710 - INSP
 ISO/IEC 17020
 Origineel verslag

Verkoop [Afd 8.4.2]

Verslagnummer: 28/30082024/37741/1/1

Inspectie adres: Bredestraat 38, 9041 Gent (België)
 De fundering dateert van: Voor 1 oktober 1981
 Type: Verkoop [Afd 8.4.2]

Elektrisch bord

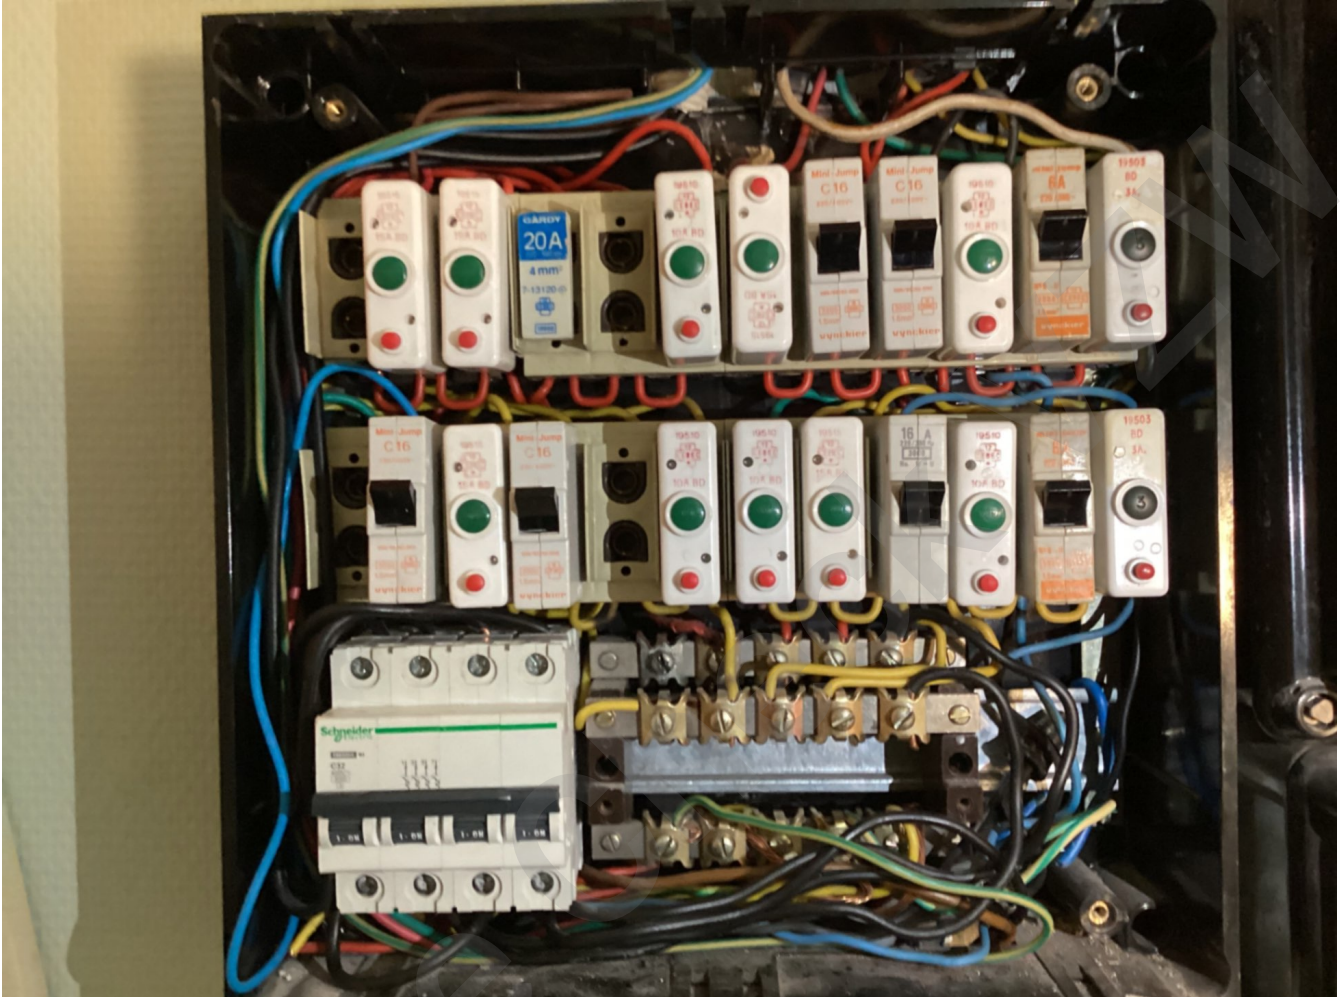
- Er ontbreken afdekplaatjes in het elektrisch bord. - Afd 5.2.6; oAfd 4.2.2.3
- Het gebruik van verlengsnoeren zoals vastgesteld, is onjuist. - oAfd 5.3.4.7

- Er is geen deur aan het bord. - oAfd 4.2.2.3; oAfd 4.2.2.1.b; oAfd 5.3.5.1
- De controle van een/meerdere foutlussen is niet afdoende. - oAfd 6.5.7.2.b.4.d; oAfd 6.4.6.4.b.4
